泊小学校区通学路対策実施箇所図① 泊小学校合同点検 (R2. 10. 29 (木))

泊小学校区通学路対策実施箇所図② 泊小学校合同点検 (R2. 10. 29 (木))

泊小学校区通学路対策実施箇所図③ 泊小学校合同点検 (R2. 10. 29 (木))

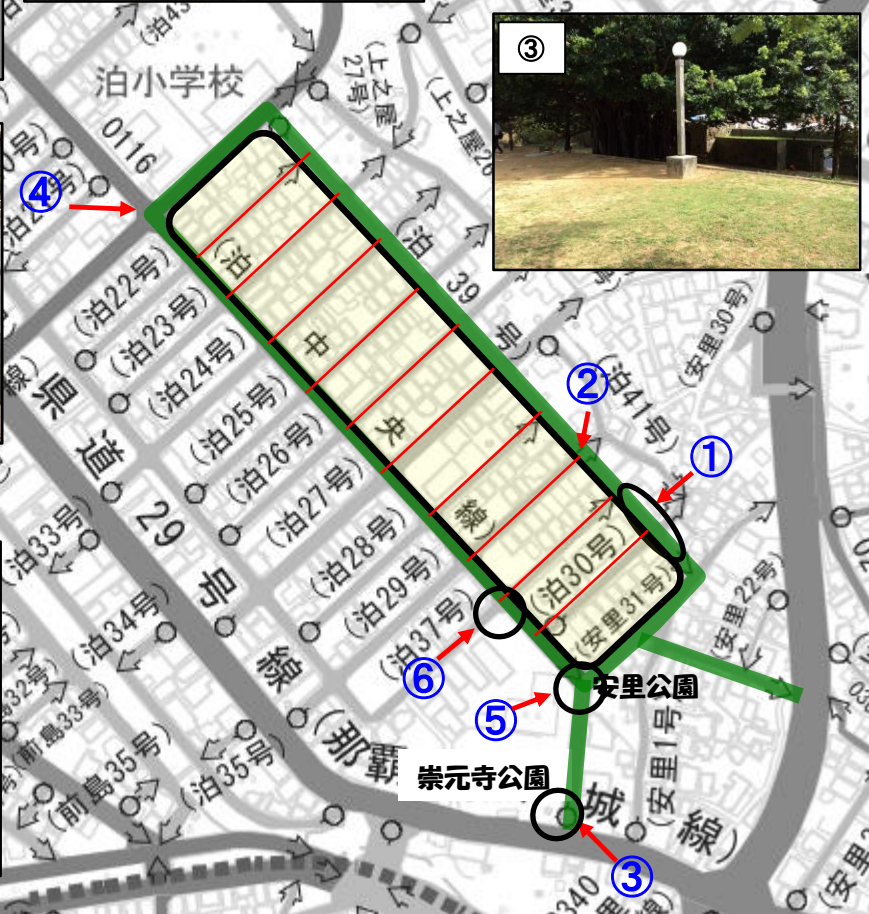
対応部署		課題と対策(案)	
①	警察	課題	・T字路で「止まれ」、停止線が無く、車の通り抜けやスピードを出す車が多いので危険。
		対策(案)	・警察本部に申請していく。
②	警察	課題	・横断歩道が消えかかっているので、塗り直してほしい。
		対策(案)	・横断歩道の道路標示の補修
③	警察・市活	課題	・停止線はあるが、停止せずに通行する車が多く、横断歩道を渡ることができない。「止まれ」の表示をしてほしい。
		対策(案)	・警察本部に申請していく。 ・スクールゾーン標示
④	市活	課題	・スクールゾーンの表示が消えかかっているので塗り直してほしい。
		対策(案)	・スクールゾーンの塗り直し
⑤	警察	課題	・横断歩道が消えかかっているので、塗り直してほしい。
		対策(案)	・横断歩道の引き直し
⑥	道管	課題	・黄金森公園横の階段を下りたところにバナナの木が植えられていて、通づらい。 ・雨が降った時に水はけが悪い。
		対策(案)	・撤去を検討
⑦	道管	課題	・街路樹の枝が伸びているので切してほしい。
		対策(案)	・街路樹の剪定

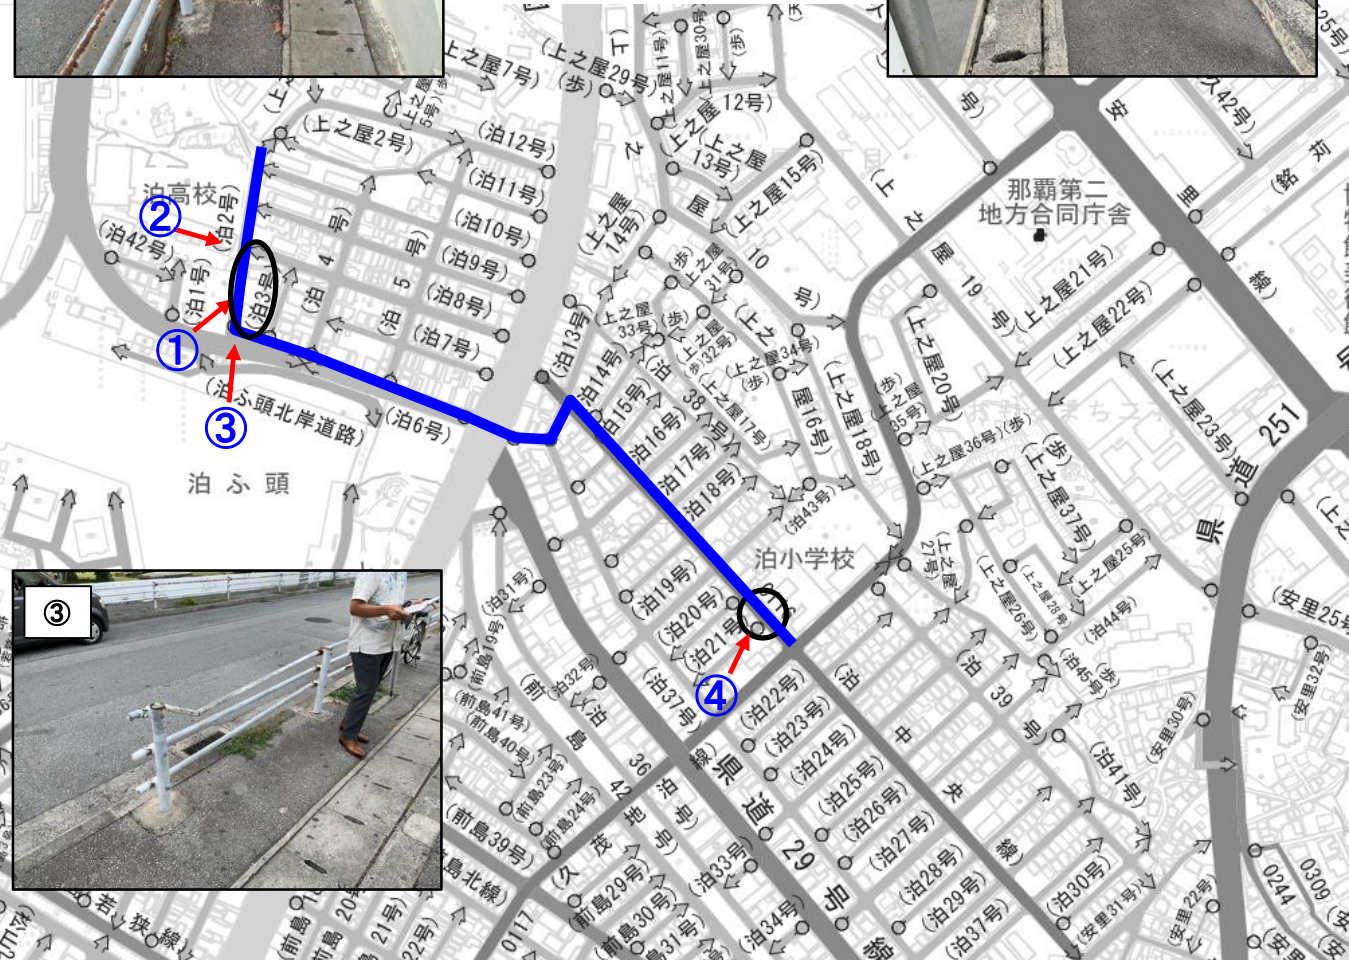
対応部署		課題と対策(案)	
①	道管	課題	・歩道が木の根でもりあがり、タイルがはがれている
		対策(案)	・歩道の修繕を検討します。
②	警察	課題	・中道は停止線が消えているところが多い
		対策(案)	・停止線の塗り直し
③	学校	課題	・公園の様子が外壁で見えない
		対策(案)	・学校より児童へ崇元寺裏の外から見えない場所では遊ばないように指導。
④	道建・道管	課題	・ガードレールの腐食、ない等が目立つ
		対策(案)	・泊中央線は、R3年度より道路整備(設計)を予定。設計に合わせて検討いたします。
⑤	警察	課題	・横断歩道が消えかかっている
		対策(案)	・横断歩道の道路標示の補修
⑥	警察	課題	・止まれ標示が消えかかっている
		対策(案)	・止まれの道路標示の補修
